KÓPAVOGSDALUR
Tennishöll við Dalsmára 13

Breyting skv. 1 mgr. 43 gr. skipulagslaga nr. 123/2010
Erindi frá fundi skipulagsráðs nr. 149, dags.18.09.2023

KYNNINGARUPPDRÁTTUR

Tillaga - Breytt deiliskipulag:
Tennishöll við Dalssmára 13 í mkv. 1:1000

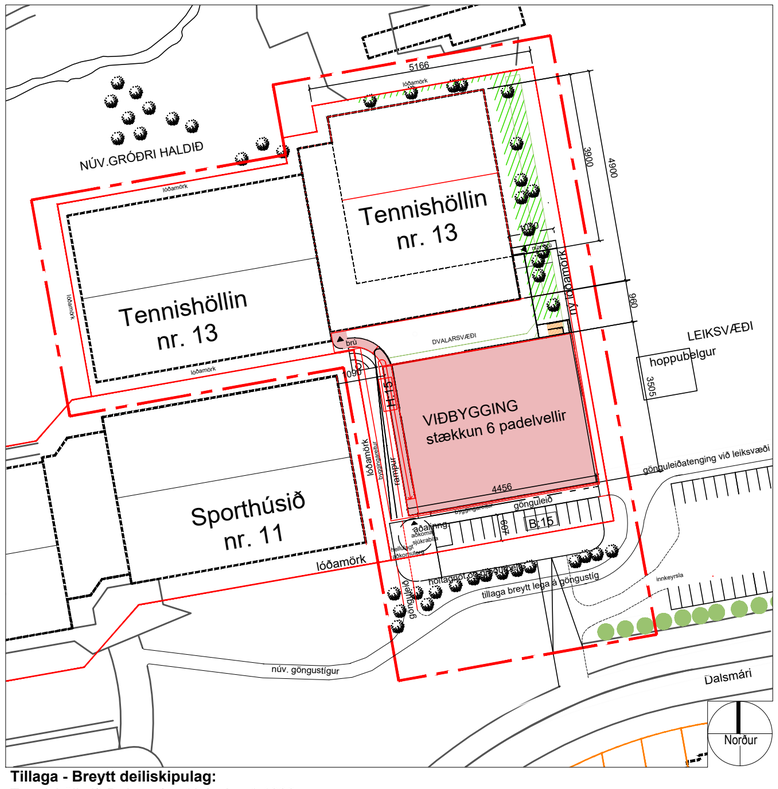
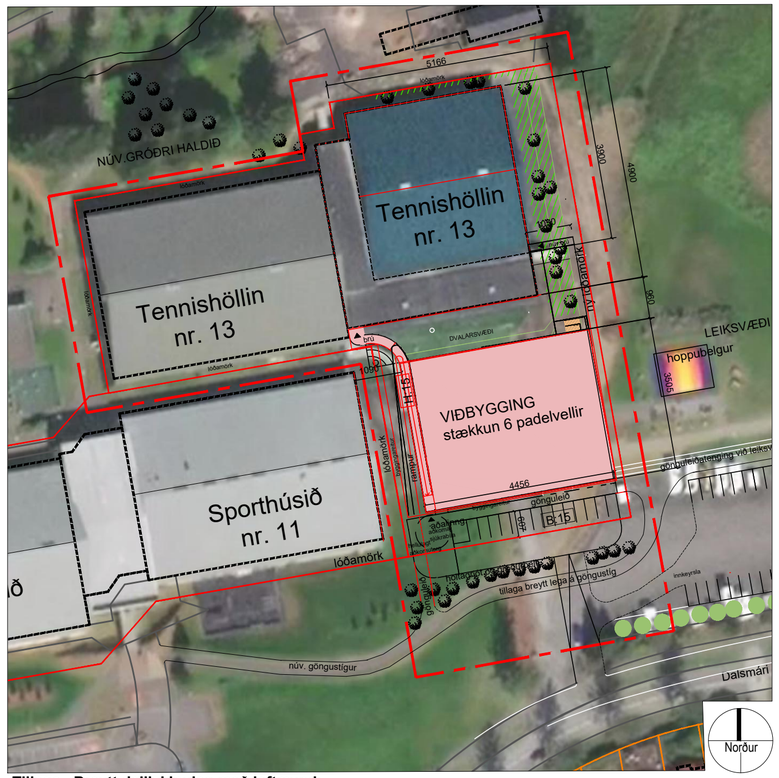
- Breyting felst í viðbyggingu við núverandi tennishöll um 1.800m², fer úr 4.865,3m² í 6.665,3m². Viðbygging verður felld inn í landið og byggð á bílastæði núverandi lóðar að mestu leyti en óskað er eftir stækkun lóðar til austurs sem nemur um 10m frá núverandi lóðamörkum. Lóð stækkar um 660m², fer úr 7.183m² í 7.843m². Tillaga af viðbyggingu nær um rúmlega 7m útfyrir núverandi lóðamörk til austurs.

- Fyrirhuguð viðbygging inniheldur sex padelvelli, ganga og geymslu. Viðbygging er með sama gólfkóta og núverandi tennishöll og verður landið fellt að viðbyggingu bæði sunnan og austanmegin við hús til að aðlaga húsið sem best að núverandi aðstæðum. Hugað er að því að viðbygging betrumbæti ásýnd svæðisins. Hámarks mænishæð á húsi er 8.7m frá gólfkóta, leyfilegt er að handrið (inndregið frá útvegg) á þaki húss fari yfir hámarks mænishæð.

- Yfirbragð viðbyggingar er létt með stórum glerflötum í takt við útlit á ásýnd núverandi padelvalla. Uppbygging á þaki viðbyggingar er hugsað fyrir mögulegt leiksvæði. Tvær flóttaleiðir eru af þaki húss, önnur við aðalinngang með ramp uppá þak og svo stigi norðanmegin viðbyggingar. Nýtt bílastæði með blágrænum ofanvatnslausnum.
